CONCLUSIONS DU COMMISSAIRE ENQUÊTEUR

(Document de la page 23 à la page 37 du dossier)

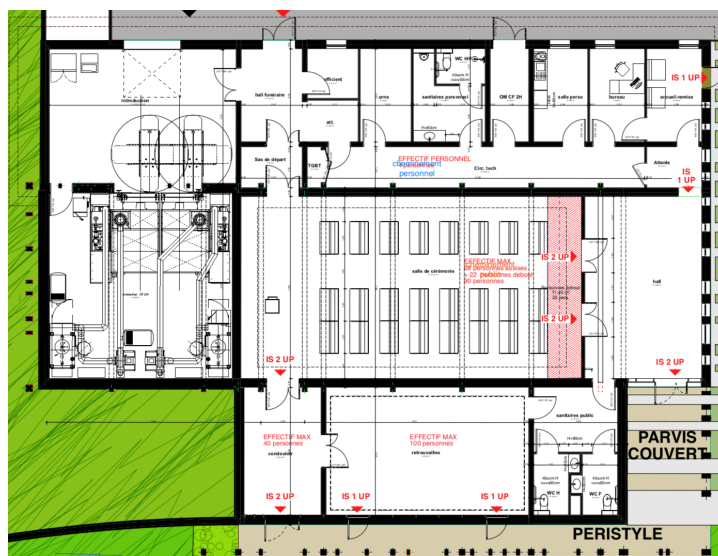
- La salle des retrouvailles permet aux familles de se retrouver dans un environnement « différent » de celui de la salle de cérémonie. Cette salle offre aux familles la possibilité de prendre une collation, peut-être y compris à celles qui n'ont pas recours à une crémation mais à une inhumation dans le cimetière Faidherbe.

Quelles sont les conditions d'hygiène prises pour le stockage des denrées alimentaires périssables avant leur consommation et quelles sont les conditions d'évacuation des déchets banals ?
